**Triesting Wasserverband Oberwaltersdorf – Trumau –
Münchendorf;
Hochwasserschutz Oberwaltersdorf – Trumau –
Münchendorf**

**TEILGUTACHTEN
FISCH- UND GEWÄSSERÖKOLOGIE**

**Verfasserin:
DI Ursula Grasser**

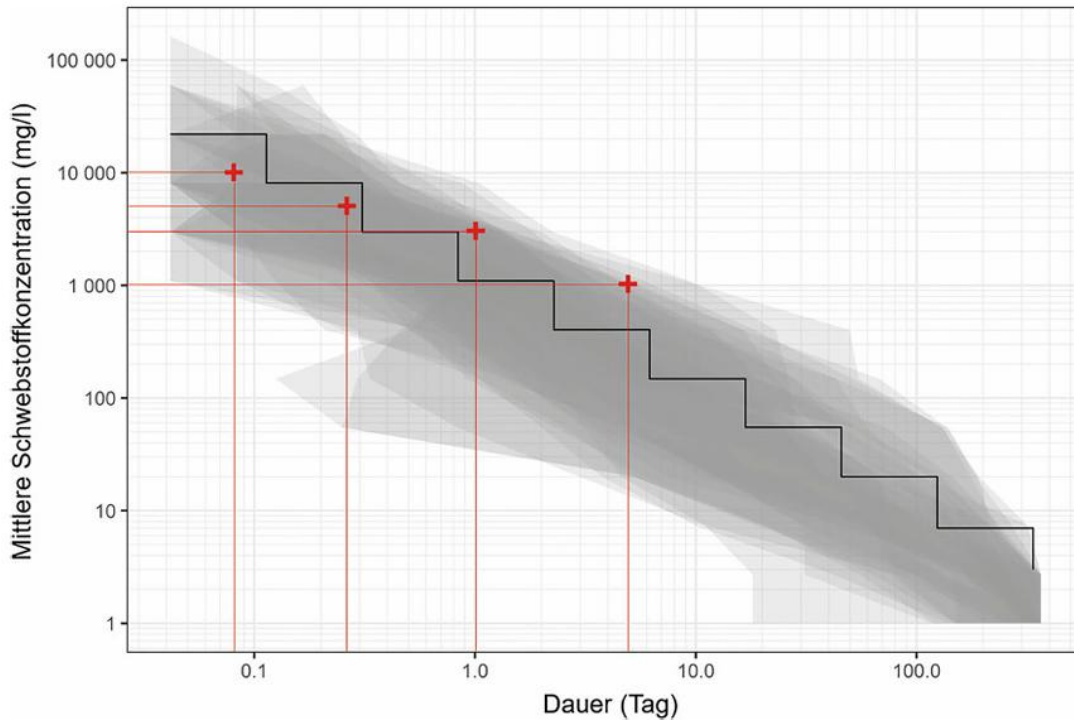
Bei einer Dauerbelastung von mehr als 100 Tagen sind nach Literaturangaben bereits bei Schwebstoffkonzentrationen über 7 mg/l letale Effekte auf Salmonidae nicht auszuschließen (Newcomb und Jensen 1996 zitiert in Haimann et al. 2025).

Bei einer gemessenen mittleren Konzentration abfiltrierbarer Stoffe von ca. 5 mg/l in der Triesting ist eine längerfristige Aufstockung um höchstens 2 mg/l verträglich. Dies ist bei einer Begrenzung der Emission auf 30 mg/l abfiltrierbare Stoffe bezogen auf die Mittelwasserführung der Triesting grenzwertig eingehalten. Höhere Konzentrationen können bei
